# RELATÓRIO DE CONSULTA PÚBLICA

## Avaliação de Impacte Ambiental n.º 3515

**RECAPE: Projeto de Execução Centro Electroprodutor de  
Valverdinho**

Fevereiro de 2024

**Figura 1:** Pontos a vermelho denotam os trabalhos de movimento de terras e criação de caminhos já realizados no terreno, para receber a instalação dos aerogeradores.

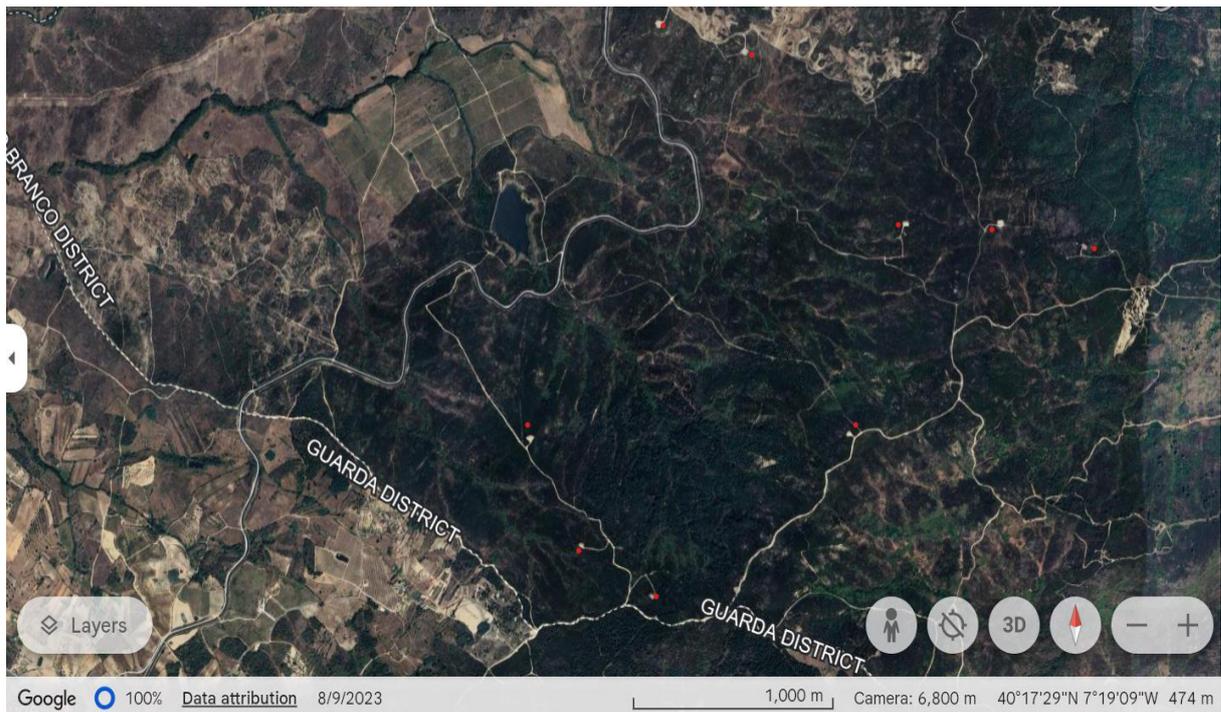
De acordo com observações feitas através de imagens de satélite (figura 1), podemos verificar que o projeto apesar de ainda não se encontrar com o processo de AIA totalmente concluído, parece já se encontrar em fase de construção no terreno.

A ZERO considera que, a confirmar-se, estes avanços das obras e da fase de construção que ocorreram previamente ao término do processo de avaliação ambiental estão a desvirtuar de forma inaceitável todo o processo de AIA.

Estamos inclusivamente perante uma situação de manifesta ilegalidade já que, a verificar-se, está em causa a violação do disposto na alínea b) do n.º 2 do artigo 39.º do Decreto-Lei n.º 151-B/2013, de 31 de outubro, na sua redação atual, configurando uma contraordenação ambiental muito grave. Neste sentido, a ZERO irá denunciar esta situação junto da Inspeção-Geral da Agricultura, do Mar, do Ambiente e do Ordenamento do Território (IGAMAOT) por forma que esta entidade possa averiguar esta ocorrência.
